Re: Expediente No. NC2016/0001515

**“SISTEMA Y PROCESO DE PRODUCCION PARA OBTENCION
DE BIOACEITE A PARTIR DE BIOMASA”**

RESPUESTA AL OFICIO No. 6189,
NOTIFICADO EL 29 DE MAYO DE 2020
(SEGUNDO EXAMEN DE FONDO)

FIG. A

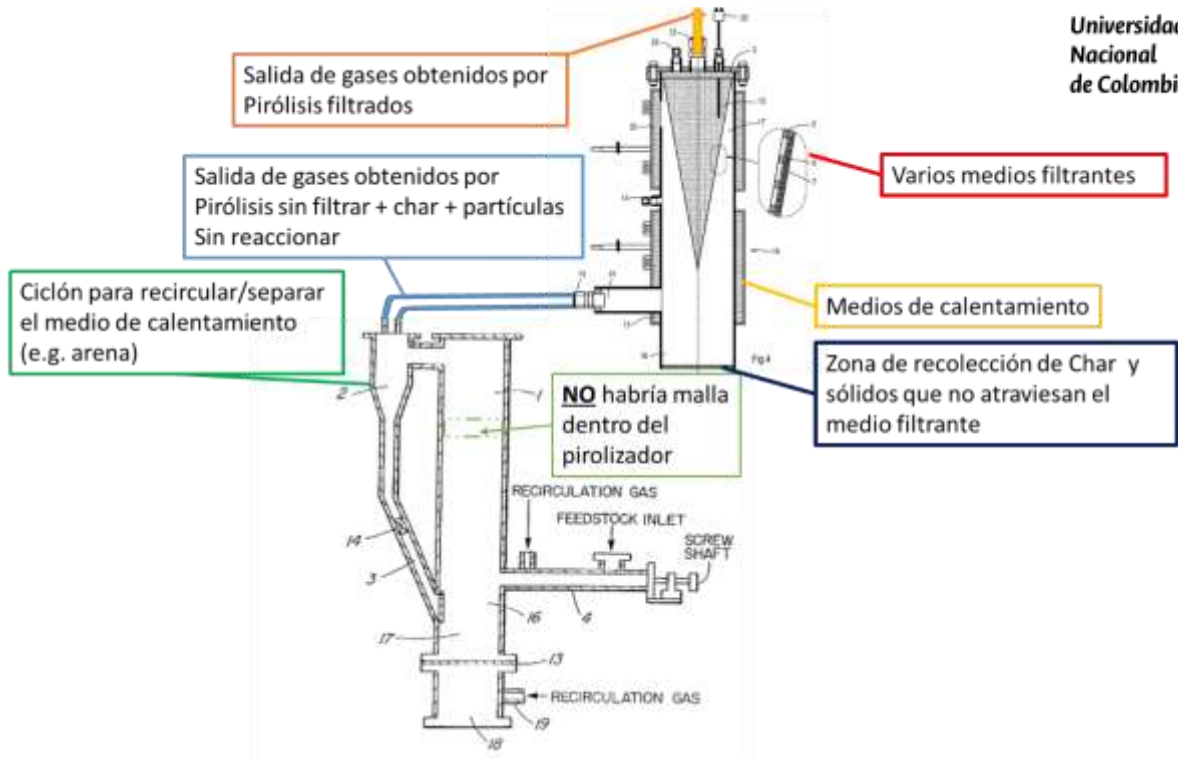
i) Particularmente, en cuanto a la Reivindicación 1, si la
persona medianamente versada en la materia combinara las enseñanzas de D1 y
D3, obtendría lo ilustrado en la FIG. A, la cual muestra un reactor de lecho
fluidizado circulante como el de D1 con un ciclón que permite separar el medio
de calentamiento (v.g. partículas inorgánicas, arena) de la corriente de gases
obtenidos por pirólisis que además incluye char y partículas sin reaccionar,
siendo dicha corriente direccionada a la unidad de filtración divulgada por D3.
En este caso, la corriente de gases obtenidos por pirólisis que además incluye
char y partículas sin reaccionar entra en contacto con los medios filtrantes de
dicha unidad de filtración, los cuales dejan pasar los gases obtenidos por pirólisis
y retienen los sólidos y el char.

Además, dicha combinación de D1 y D3 NO incluiría la característica diferenciadora de la Reivindicación 1, que consiste en la malla (2a) dispuesta dentro del pirolizador. Como lo señalo en la FIG. A, la persona medianamente versada en la materia no estaría motivada a usar una malla dentro del pirolizador, por el contrario, a la luz de las enseñanzas de D3, la persona medianamente versada en la materia estaría motivada a conectar la unidad de filtro a la salida del ciclón.

También, llamo la atención del Despacho en que la combinación de D1 y D3 requeriría usar la unidad de filtro de D3 con todas sus partes, incluyendo la carcasa que contiene los medios filtrantes, y que, además, tiene medios de calentamiento que evitan que los gases obtenidos por pirólisis condensen agua, aceites, y otros líquidos condensables.

ii) Ahora bien, en cuanto a la Reivindicación 10, la persona medianamente versada en la materia estaría motivada a usar en el aparato de la FIG. A para un proceso de pirólisis rápida como el D1, en donde se suministra biomasa para que se fluidice con las partículas inorgánicas, las cuales mejoran la transferencia de calor a la biomasa y su ablación. La biomasa se piroliza y genera gases obtenidos por pirólisis. Del pirolizador sale por la parte superior una mezcla de particular inorgánicas, gases obtenidos por pirólisis, char y partículas de biomasa sin reaccionar.

Además, el proceso resultante requería un paso de separar las partículas inorgánicas de la corriente que tiene gases obtenidos por pirólisis, char, y partículas de biomasa sin reaccionar. En caso de que las partículas de biomasa sin reaccionar no se separen en el ciclón, estas continúan fluyendo hacia la unidad de filtración de D3.

En dicha unidad de filtración se ejecuta una etapa de separar el char y partículas de biomasa sin reaccionar usando medios filtrantes, donde en esta etapa los medios de calentamiento de la unidad de filtración mantienen los gases obtenidos por pirólisis, char, y partículas de biomasa sin reaccionar a una temperatura superior a la temperatura de condensación de los fluidos condensables contenidos en los gases obtenidos por pirólisis.

Por el contario, el sistema de la Reivindicación 1 permite aumentar el tiempo de residencia de las partículas de biomasa sin reaccionar al atraparlas bajo la malla (2a) y dejándolas expuestas a las condiciones de temperatura y tasa de calentamiento generadas dentro del pirolizador (2), lo cual permite aumentar la eficiencia de reacción de la biomasa y la obtención de mayor concentración de gases obtenidos por pirólisis a la salida de dicho pirolizador (2) en comparación con el caso en que no se usa la malla (2a). De acuerdo con lo anterior, la malla (2a) permite controlar el tiempo de residencia de dichas partículas de biomasa, dentro del pirolizador (2), para que su reacción sea completa y evitar que salgan

partículas de biomasa sin reaccionar fuera de dicho pirolizador (2). Esto a su vez evita usar equipos más complejos como la unidad de filtro divulgada en D3.
